# ÚZEMNÍ PLÁN MĚSTA BRNA

Textová část Odůvodnění

Kapitola 19 Vyhodnocení připomínek

Svazek Pd1 *(s osobními údaji)*

#### Příloha 4

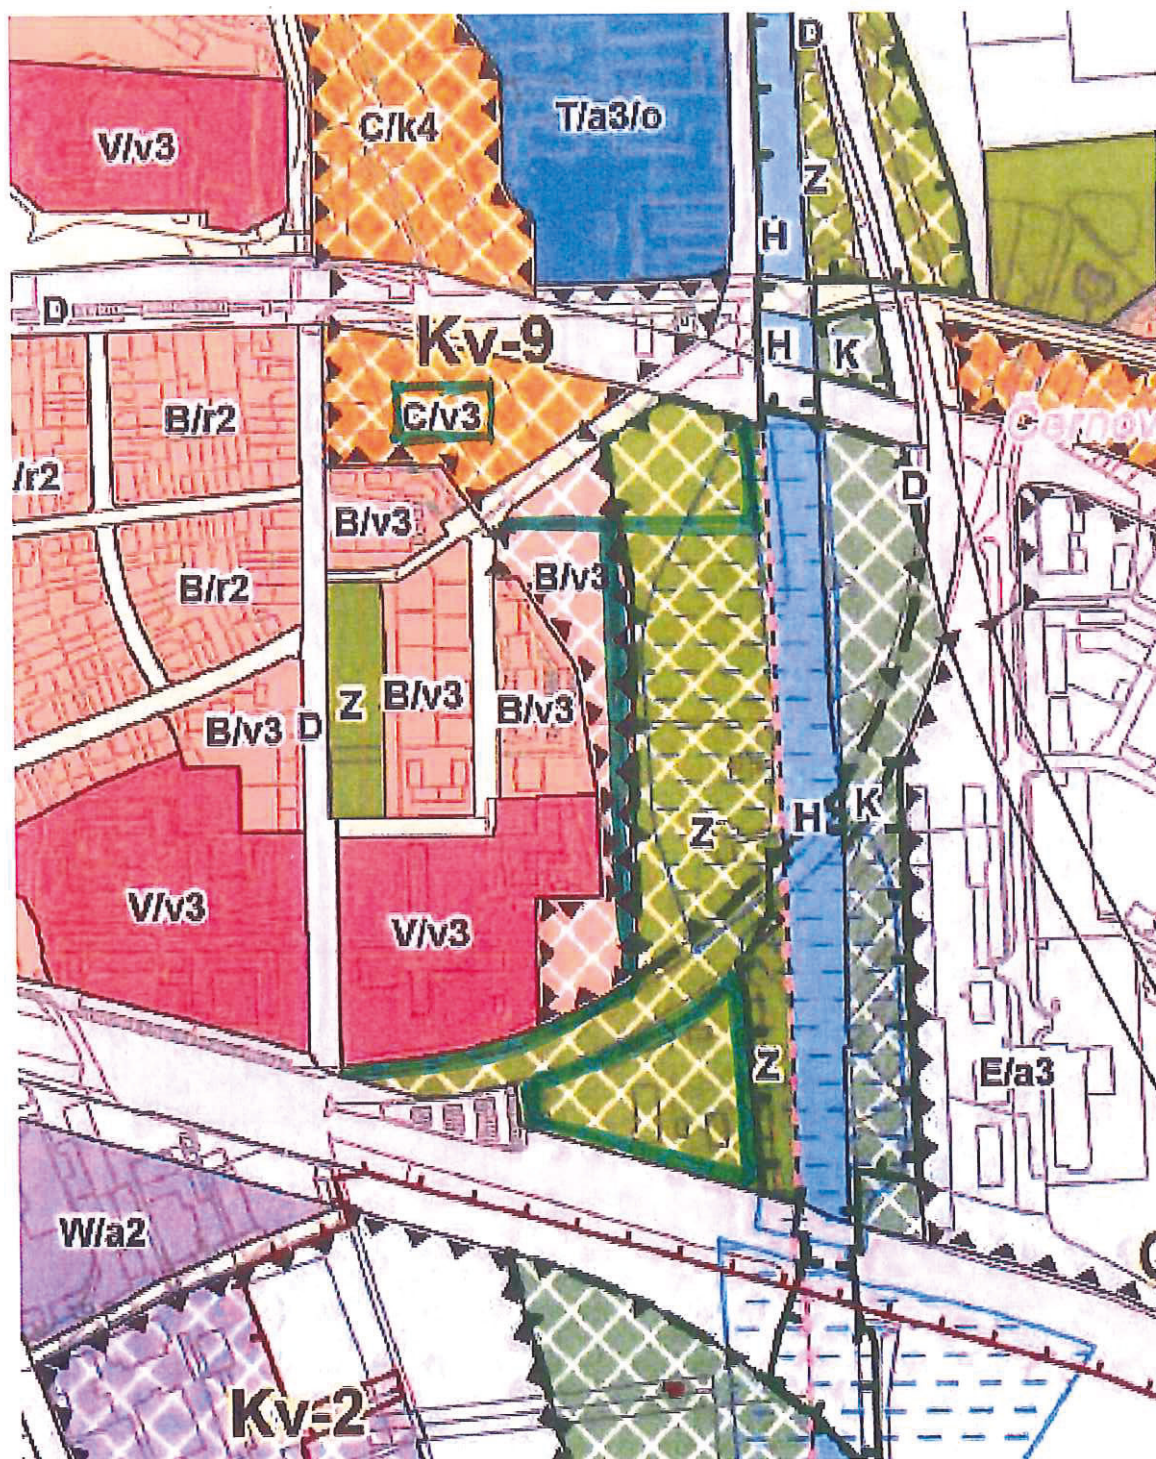
Křižovatka před mostem Černovická Svitava – požadujeme obsloužit plochy B/v3 novou trasou komunikací od křižovatky před mostem s propojením ulic Lomenou, plochy komunikace zařadit do ploch veřejného prostranství a plochu C/v3 rozšířit ke komunikaci.

U Svitavy a železniční trati – požadujeme změnu ze zeleně na plochy lehký průmysl E/a2

**Příloha 5**

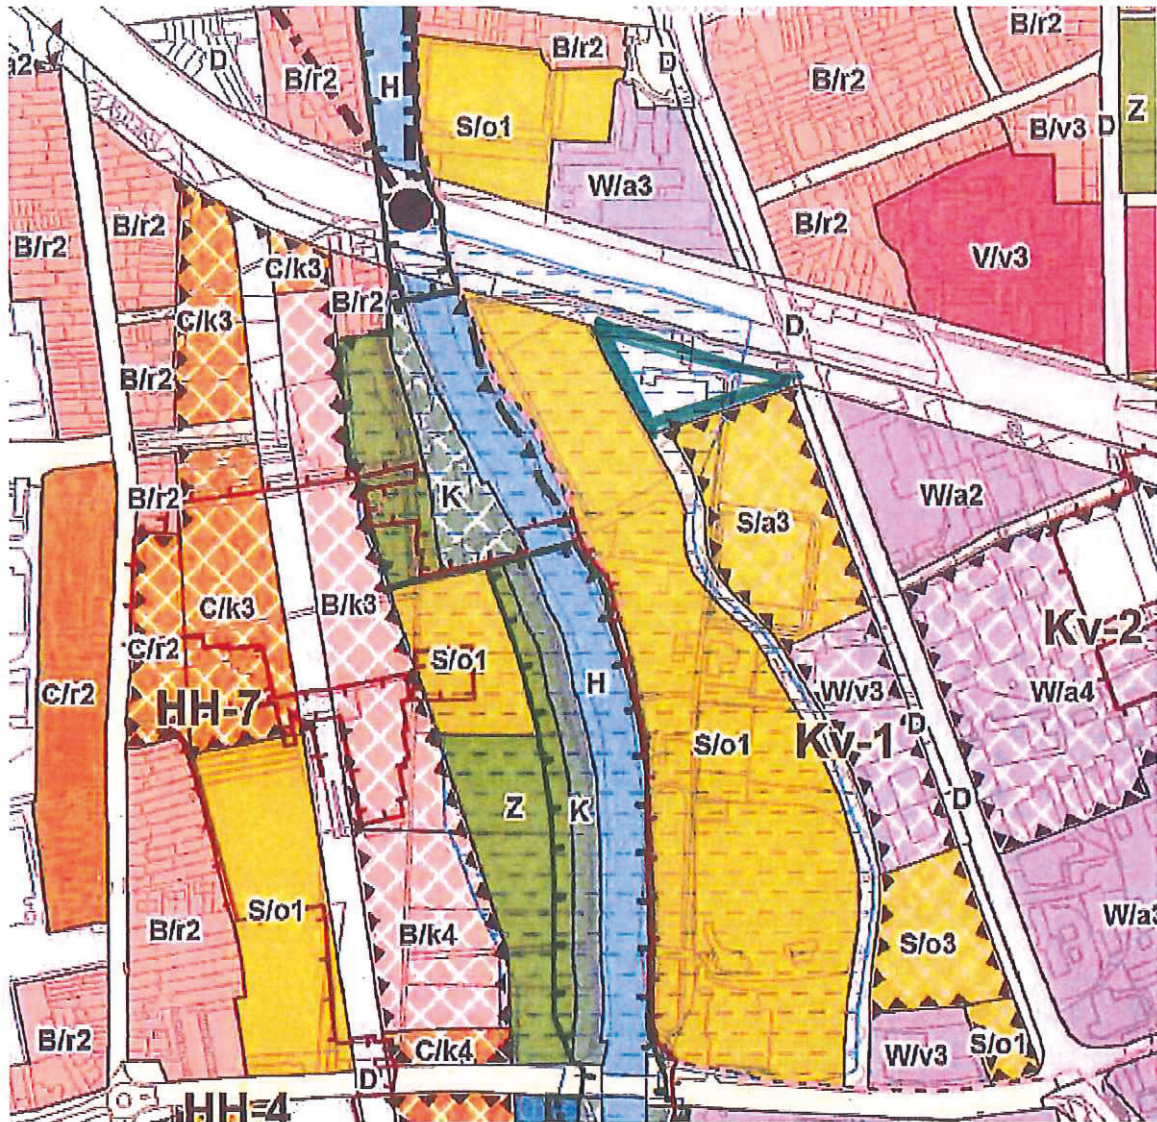
VMO – zrušit plochu pro dopravu při ulici Hněvkovského, ponechat křížení + sjezdy VMO pouze v Černovicích (velká křižovatka) a s komunikací HH5.

## Příloha 6

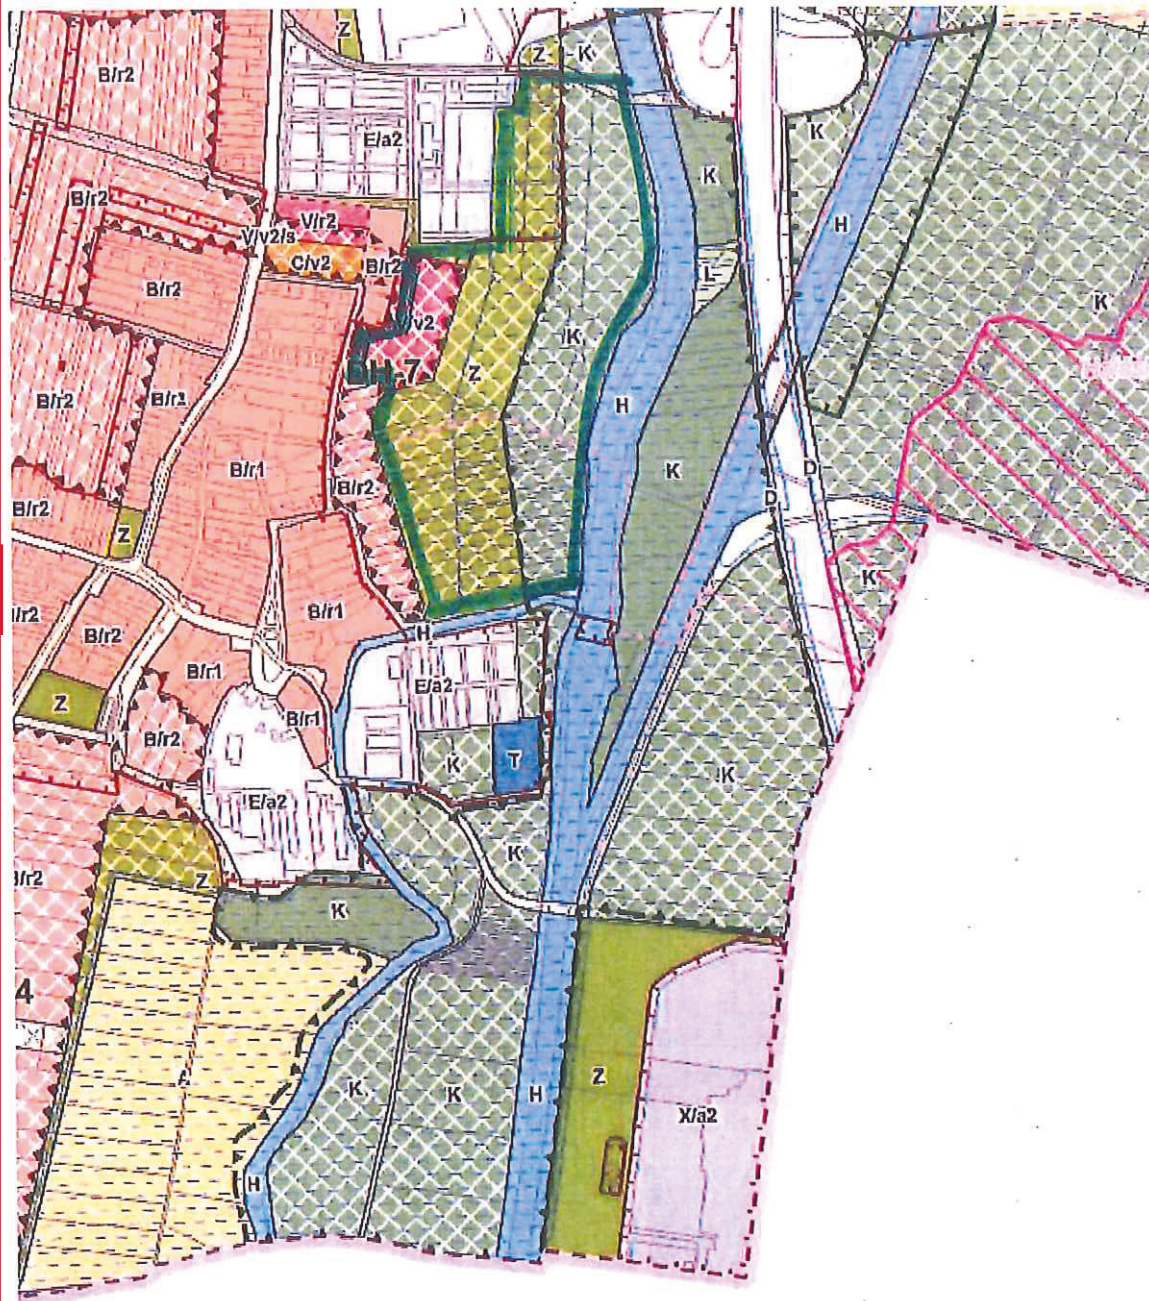
Změnit způsob využití vymezené plochy v rozsahu Přírodně rekreačního areálu MČ Brno-jih na plochy rekreace R.

## Příloha 7

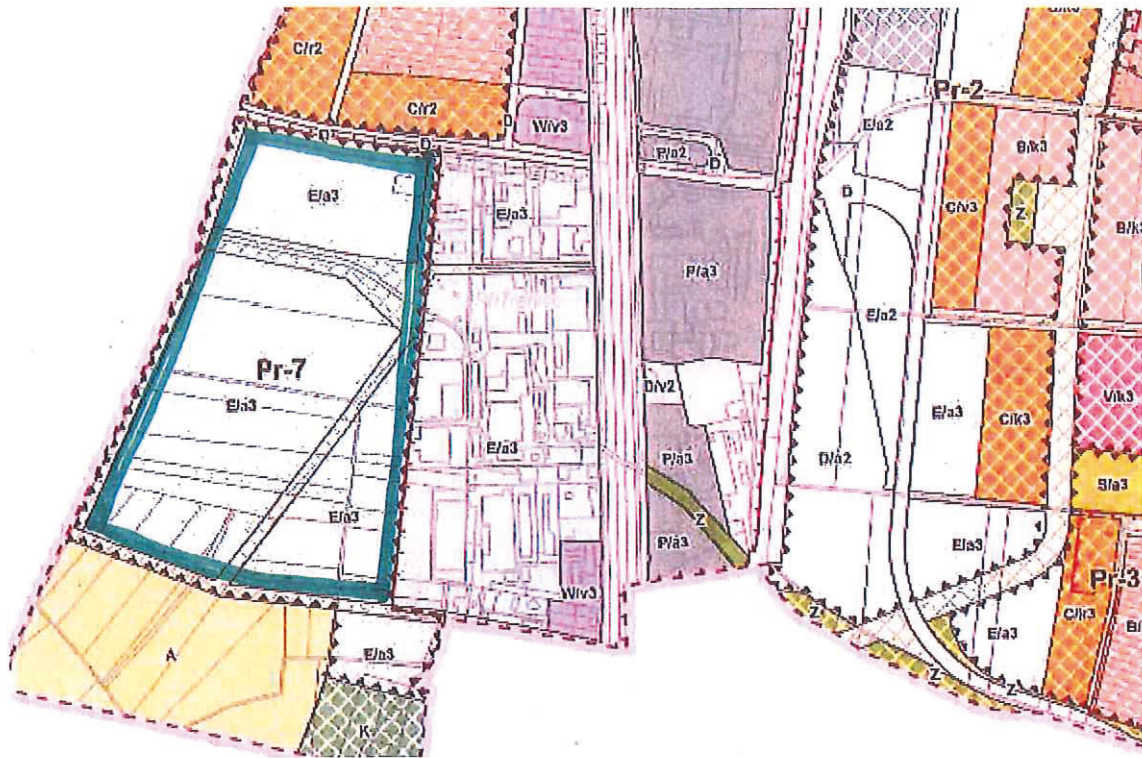
**Pr-7:** - doplnit vodní plochu Moravanského potoka,

- rozšířit plochy veřejného prostranství při východní hranici návrhové plochy **Pr-7** na hranici ploch stabilizovaných (za stávajícími průmyslovými areály),

- plochy **E/a3** změnit na bydlení **C/v3**.

Příloha 8

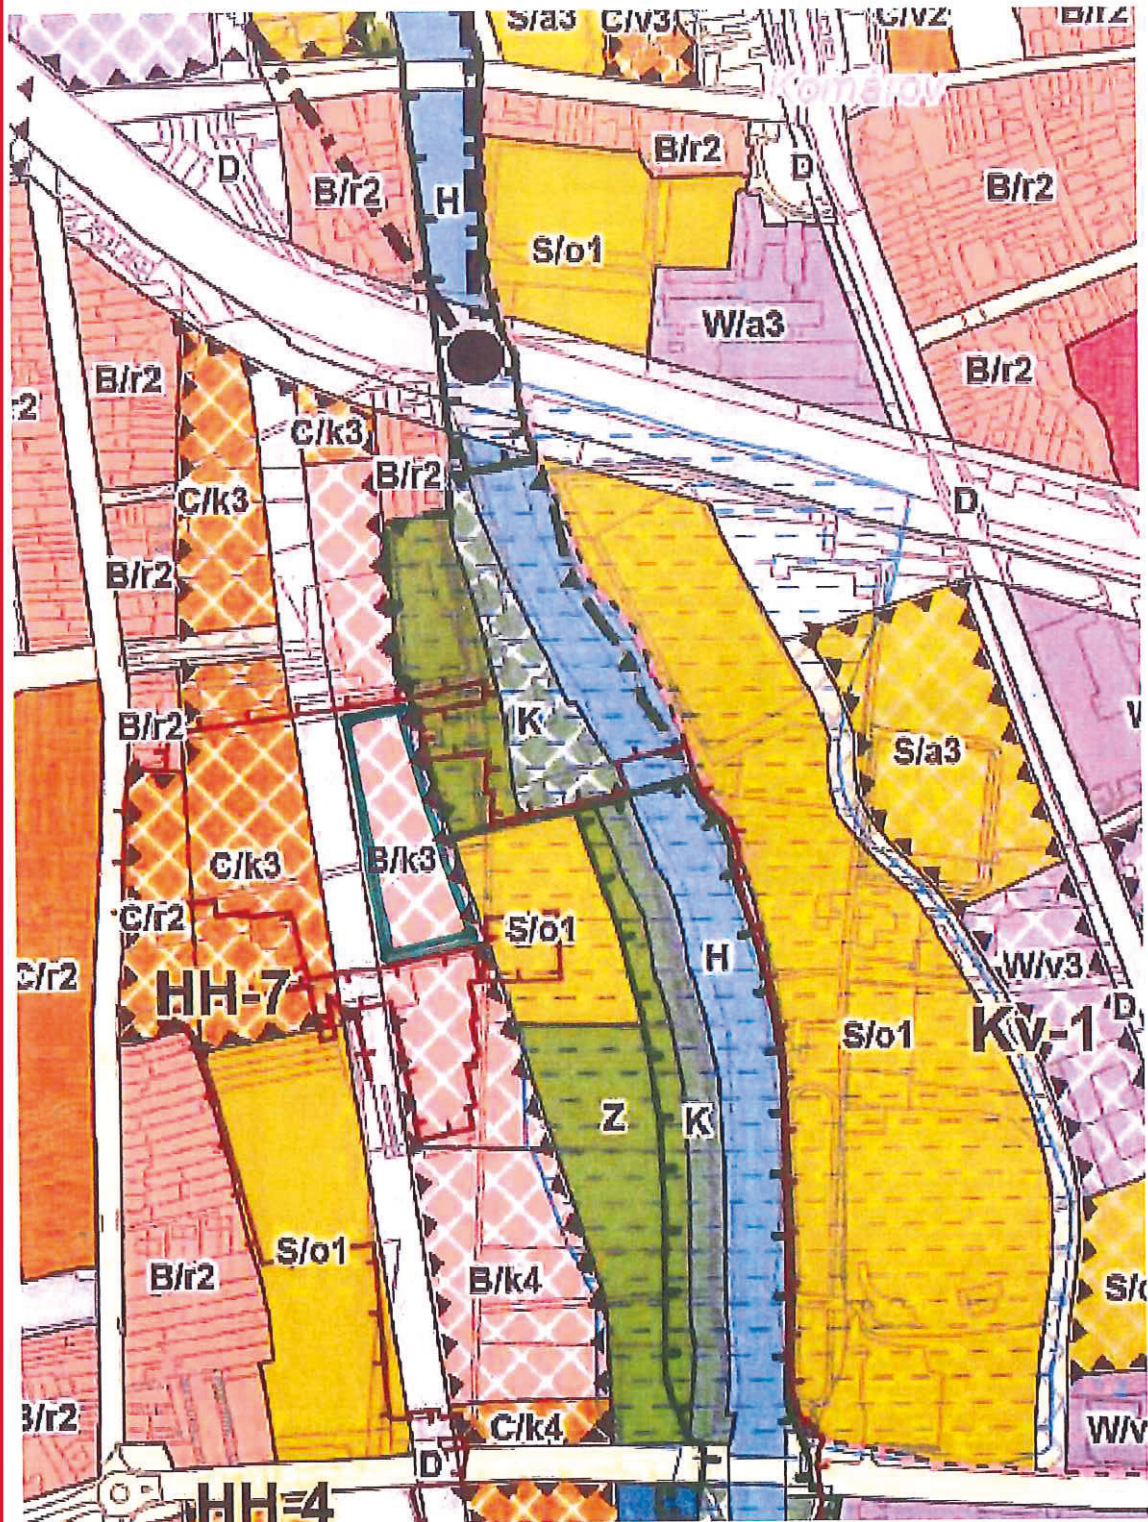
Zpracovat biotop (Horní Heršpice, oblast pozemků parc. č. 734/24 a 730/6) dle stávajícího areálu rozšířit zeleň. Změnit část plochy pro bydlení B na zeleň

Příloha 9

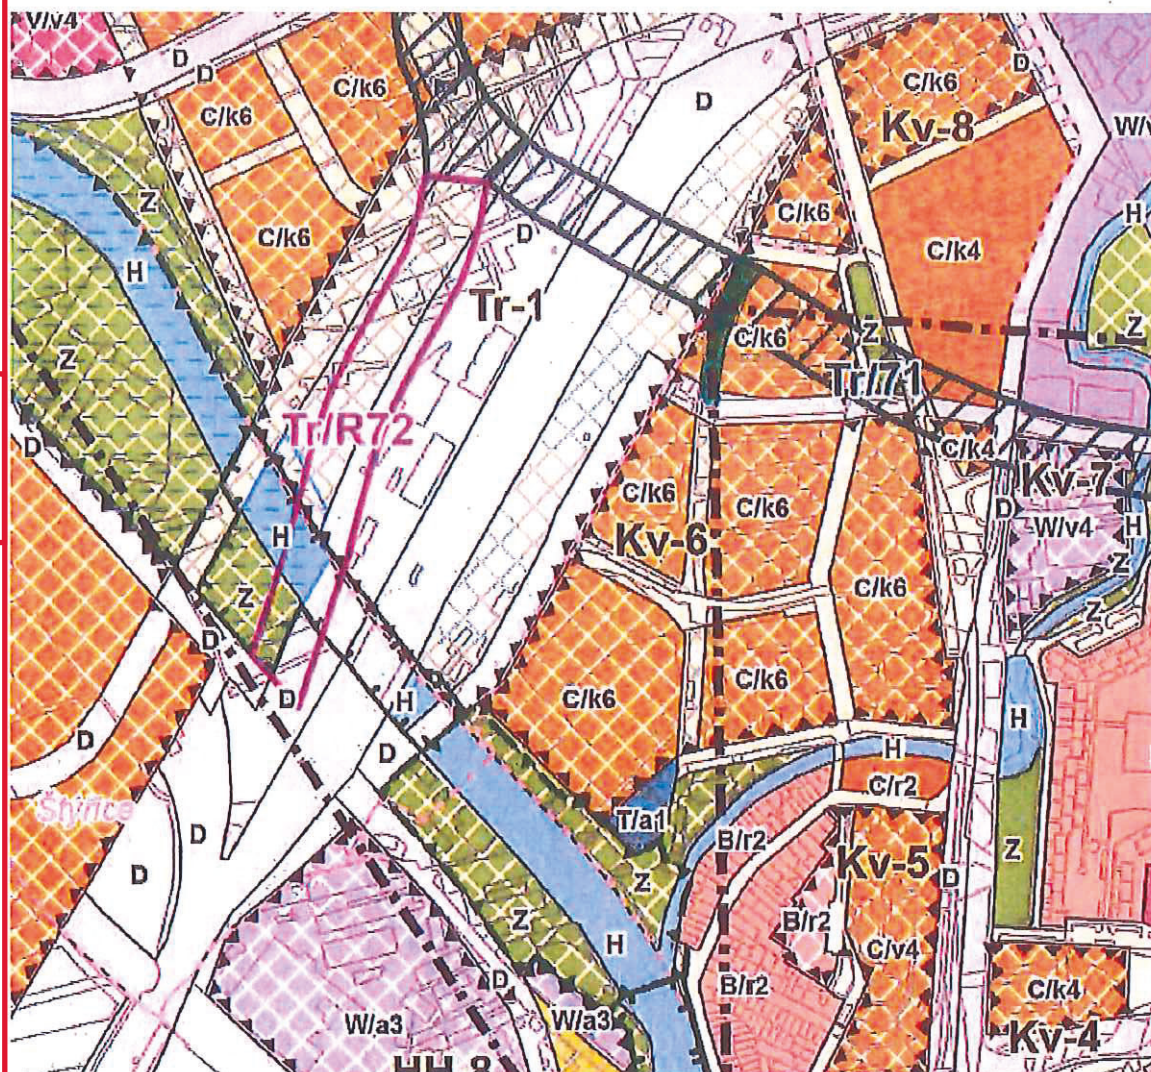
KV-6 – zachování účelové komunikace (ulice Hradlová).

## Příloha 10

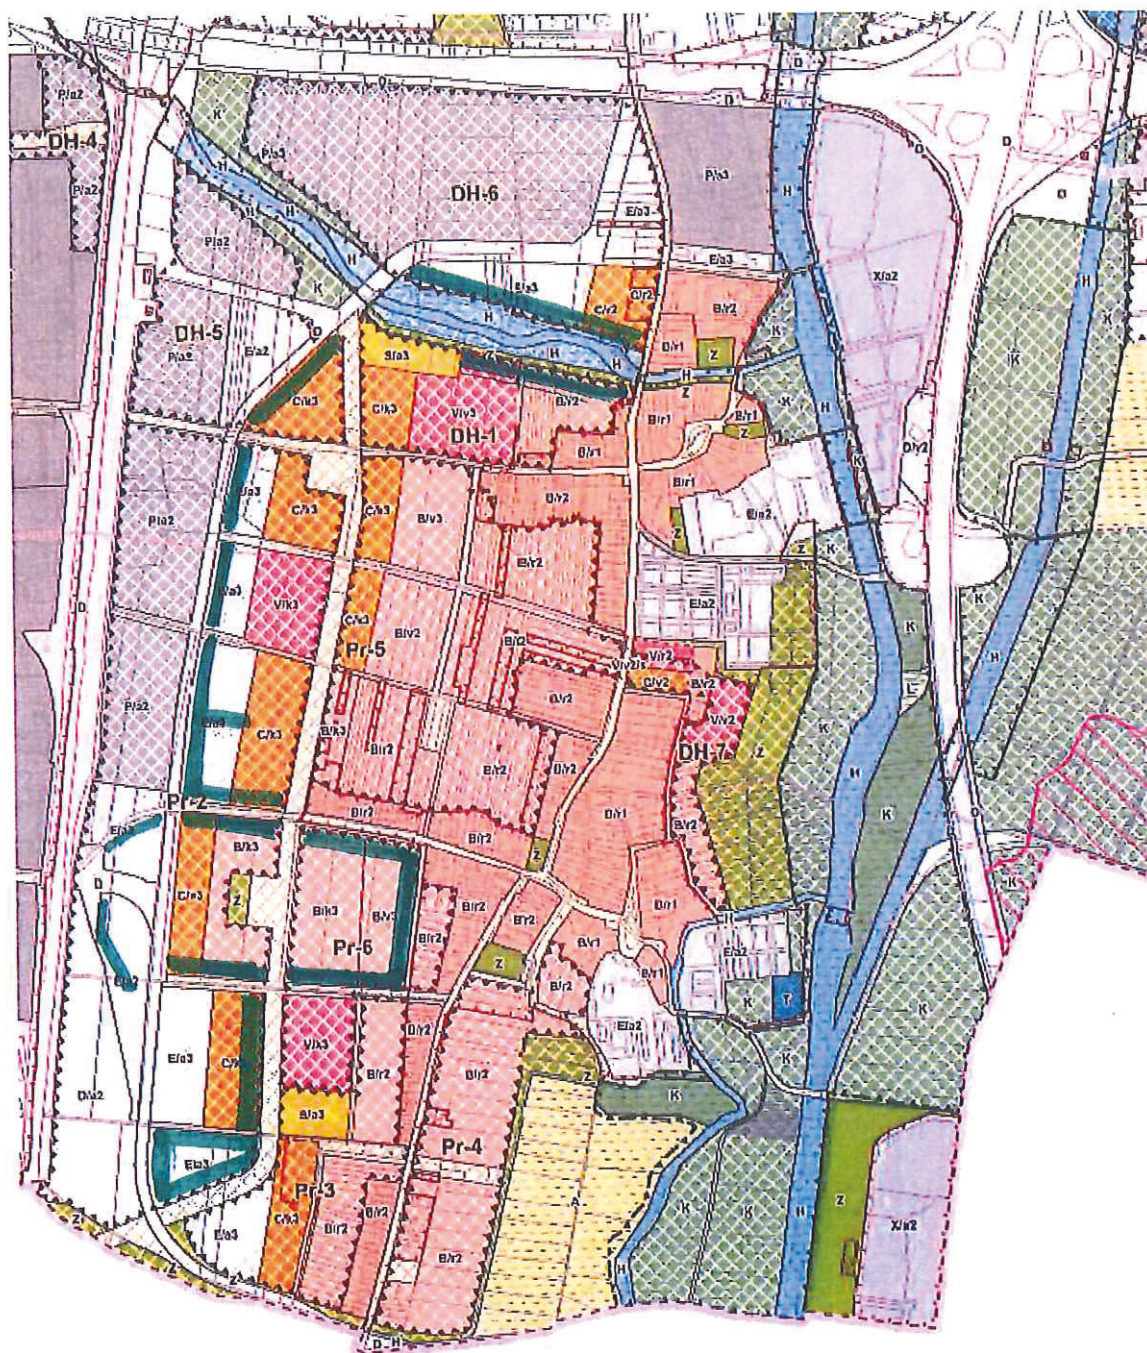
Doplnění prostoru veřejných prostranství a zeleně podélně a vertikálně v oblasti DH-1, DH-5, DH-6, DH-7, Pr-2, Pr-3, Pr-5, Pr-6 zejména:

- v blízkosti všech veřejných vybaveností (MŠ a ZŠ, adt.) a v sousedství vodních toků, které slouží občanům MČ k rekreaci
- podél řeky Leskavy – doplnění zeleně v podobě meandrů zadržujících vodu v daném území.
- vertikálním pásem zeleně od řeky Leskavy až po Modřice oddělit stávající a novou zástavbu od prostoru výroby a skladování podél železničního koridoru.
